ELEKTRISCHE INSTALLATIES OP LAAGSPANNING EN OP ZEER LAGE SPANNING (Boek 1 - KB 08/09/2019)

Plaats controle:	Vuurkruisersstraat 106 bus 7, 9400 NINOVE		
EAN-code installatie:	/		
Tarief teller(s):	Dubbeluur	Private HS-cabine:	Neen
Nummer teller(s):	29436	DNB:	Fluvius
Index teller(s):	29436 / 27087	Type lokaal:	Open woning
Type installatie:	Wooneenheid

Overeenkomstig de voorschriften van Boek 1 – Installaties op laagspanning en op zeer lage spanning – Interne procedure QPRO/ELE/001			
Type controle:	Controlebezoek (6.5)		
Datum uitvoering:	<input type="checkbox"/> Vóór 01/10/1981	<input checked="" type="checkbox"/> Na 01/10/1981 en vóór 01/06/2020	<input type="checkbox"/> Na 01/06/2020
Nota's:	Zie rubriek "VASTSTELLINGEN - Opmerkingen"		
Afwijkingen (Deel 8):	Niet toegepast		
Herkeuring op verslag:	/

Vereenvoudigd situatieplan of foto/schema van de (elektrische) installatie:

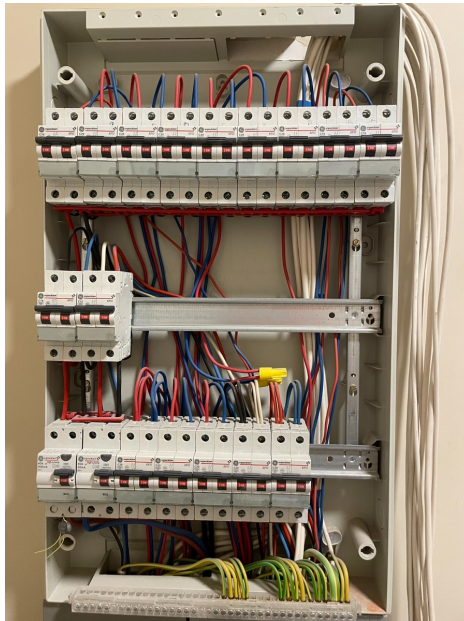
- 3.07. - De bijkomende equipotentiale verbindingen zijn niet uitgevoerd volgens de regels van goed vakmanschap. (Boek 1, Onderafdeling 4.2.3.2.)
 - De bijkomende equipotentiale verbindingen moeten uitgevoerd worden door middel van de nodige aardingsbanden of gelijkwaardig. (Boek 1, Onderafdeling 4.2.3.2.)
- Uitleg: Aan cv ketel

- 4.08. - De niet-gebruikte invoeropeningen van het schakel- en verdeelbord (kabelinvoeren, afschermplaat,...) moeten degelijk afgedicht worden. (Boek 1, Onderafdeling 4.2.2.3./5.3.5.1. (a))
Uitleg: Afscherming in bord
- 4.10B. - De aanduiding van de voedingsspanning op elk schakel- en verdeelbord is niet aanwezig. (Boek 1, Onderafdeling 3.1.3.3. (a))

- 7.02. - De regels van goed vakmanschap moeten algemeen toegepast worden. (Boek 1, Onderafdeling 1.4.1.2)
Uitleg: Aftakking cv ketel dient te gebeuren in aftakdoos
